Keuringsverslag van een elektrische laagspanning- en zeer lage spanningsinstallatie

NIET CONFORM

Straatnaam	Duinhoekstraat
Huisnummer	127
Busnummer	125
Postcode	8660
Gemeente	De Panne
Land	België

Controlebezoek van een huishoudelijke installatie volgens (KB 08/09/2019) - AREI Boek 1- 6.5. en 4.2.4.3.

Afbeelding schakel- en verdeelbord:

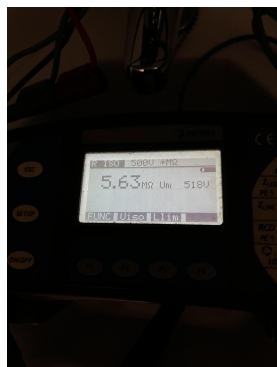
- 11.01 Eéndraadschema van de installatie is niet aanwezig. (Boek 1 Afdeling 2.12 - 2.13 en 3.1.2 en 9.1.2)
- 11.03 Situatieschema van de installatie is niet aanwezig. (Boek 1 Afdeling 2.12 - 2.13 en 3.1.2 en 9.1.2)

- 12.05 De spreidingsweerstand is groter dan 100 ohm. (Boek 1 Onderafdeling 4.2.3.2.)
- 13.08 Een demonteerbaar aansluitstuk (aardingsonderbreker) moet steeds gemakkelijk bereikbaar zijn. (Boek 1 Onderafdeling 5.1.5.1. en 5.4.3.5.)

- 14.01 Hoofdequipotentiale verbinding(en) niet verwezenlijkt. (Boek 1 Onderafdeling 5.4.4.1. en 5.1.6.2)
- 15.01 De aanduiding van de stroomkringen en/of apparatuur, aansluitklemmen, enz dient aangebracht of vervolledigd te worden. (Boek 1 Onderafdeling 3.1.3.1. en 3.1.3.3.A. en 5.1.6.1)

- 15.06 De deur en/of afschermplaat op het verdeelbord geplaatst. Aanraking van onder spanning staande delen mogelijk. (niet tenminste IPXX-B) (Boek 1 Afdeling 5.1.4. en 5.3.5.1.A. en 4.2.2.3.)

- 15.11 Niet gebruikte invoeringen van het verdeelbord zijn niet correct of onvoldoende afgedicht. (Boek 1 Afdeling 5.1.4. en 4.2.2.3.)
- 17.03 De nominale stroomsterkte van de beveiliging is niet aangepast aan de toelaatbare stroomsterkte van de stroomafwaarts geïnstalleerde leiding en/of verbruiker. (Boek 1 Afdeling 4.4.1.)

- 18.08 De geleiders van het type VOB moeten in daarvoor bestemde buizen, kabelgoten geïnstalleerd worden. (Boek 1 Onderafdeling 5.2.9.3. en 5.2.9.6.)
- 18.10 De kabels van het type XVB, VVB, XGB en/of C/VGVB moeten mechanisch beschermd worden tot op minimale hoogte van 10cm boven vloemniveau. (Boek 1 Onderafdeling 5.2.1.5.)

- 18.13 Het gebruik van kabels van het type VTLmb, LMVVR, COAX, VVT is verboden. (Boek 1 Onderafdeling 5.2.1.2.)
- 18.15 Het gebruik van verdeelstekkers is enkel toegelaten bij aansluiting van snoeren op de vaste installatie, vaste aansluiting is dus verboden. (Boek 1 Onderafdeling 5.2.6.2.)

I8.17 De niet-gebruikte leidingen verwijderen of aan de uiteinden te isoleren. (Boek 1 Onderafdeling 4.2.3.3.b)

I9.02 Loshangende schakelaars, contactdozen en/of aftakdozen dienen degelijk bevestigd te worden. (Boek 1 Afdeling 1.4.1. & 1.4.2)

I9.10 Het materiaal moet gekozen en geplaatst worden overeenkomstig de uitwendige invloeden. (Boek 1 Afdeling 5.1.4.)

I: het (hoofd)verdeelbord is geplaatst in de badkamer.

N22 De elektrische installatie is grondig na te zien en conform te maken volgens de voorschriften van het AREI boek 1.
